### NOTA DI CHIARIMENTO

Prot. n. S171/2013/ **705502** /3.5-805

Oggetto: **gara d'appalto per l'affidamento dei LAVORI DI REALIZZAZIONE 1° LOTTO DELL'IMPIANTO DI DEPURAZIONE DI TRENTO 3 – VERSIONE SOTTOMONTE – E RETTIFICA S.S. 12.**

**impianto Trento Sud - liquami ingresso - azoto  
dic12-dic13**

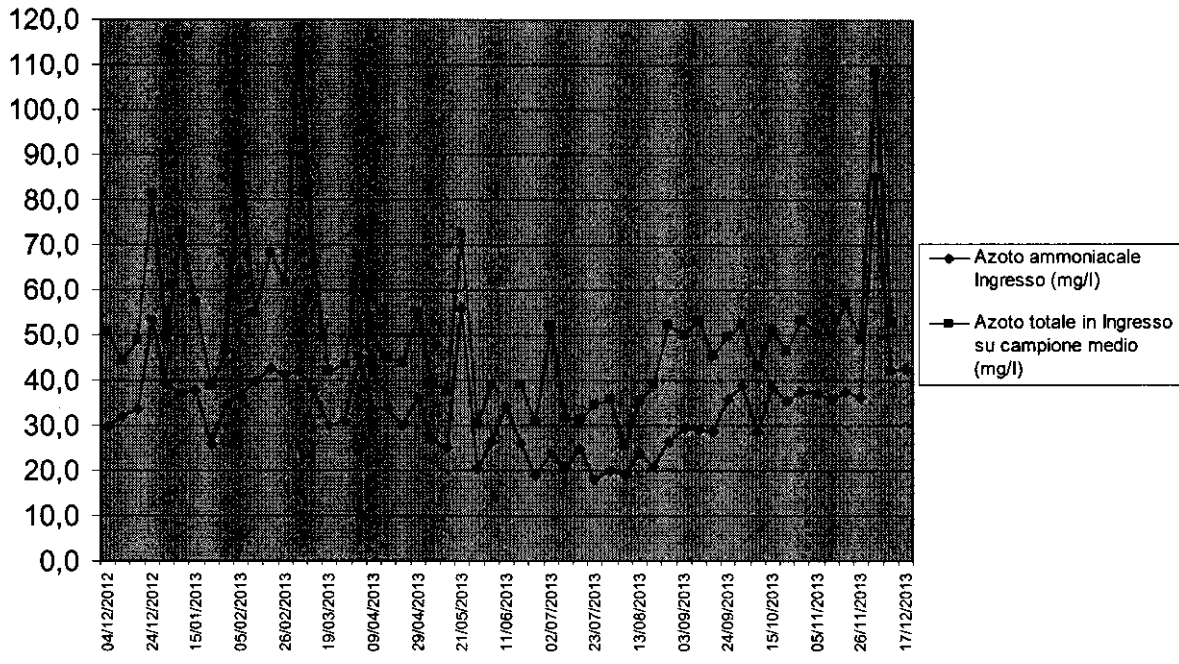
In merito ai "Parametri progettuali del nuovo impianto" riportati al paragrafo 3.1 della Relazione tecnica" elaborato D.R.2, si chiede la disponibilità degli andamenti statistici e della caratterizzazione analitica dei parametri propri dei reflui in ingresso all'impianto.

Si propongono i parametri caratteristici del refluo in ingresso analizzati su campioni prelevati a cadenza settimanale nell'arco dell'ultimo anno, dicembre 2012 – dicembre 2013, presso l'impianto di Trento Sud il quale, dopo la realizzazione di Trento3, sarà dismesso e rappresenterà il maggior contributo di acque reflue in arrivo. Si riportano i dati relativi all'azoto, al BOD5 e COD, al contenuto di fosforo ed all'andamento della temperatura.

Si riportano sia i valori numerici in tabella che in formato grafico per una rapida lettura.
